EBH Teil III

- Gegenstand : Spiel im automatischen Höhenruderanschluss, Einstellung
- Betroffen Muster: DG-single-seaters  
Baureihe: Alle Baureihen mit automatischem Höhenruderanschluss. Diese TM gilt nicht für Baureihen mit einem l'Hotellier Verschluss am Höhenruder.
- Dringlichkeit : Spätestens 3 Monate nach Veröffentlichung der zugehörigen AD oder bei der nächsten jährlichen Prüfung der Lufttüchtigkeit, je nachdem, was zuerst kommt.
- Vorgang : Bei einer DG-300 ist der Stoßstangenkopf oben in der Höhenruderstoßstange am Gewinde abgebrochen. Es konnte festgestellt werden, dass die Spieleinstellschraube am Höhenrudertrichter zu weit hineingedreht war. Dadurch klemmte die Rolle im Trichter und konnte im Trichter auch mit größerer Kraft nicht ganz nach vorne geschoben werden.

Abbildung 2, Blick durch das Schauglas DG-600

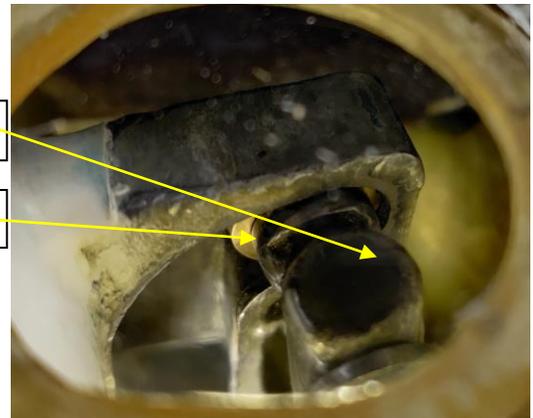
- 2.5 Das Höhenleitwerk montieren und beim Zurückschieben darauf achten, dass keine größere Kraft aufgewendet werden muss. Durch Blick durch das Schauglas prüfen, ob die Rolle sich ganz im Trichter nach vorne bewegt, siehe auch Fotos am Ende der TM.  
Höhenruderausschläge überprüfen und falls nötig korrigieren.
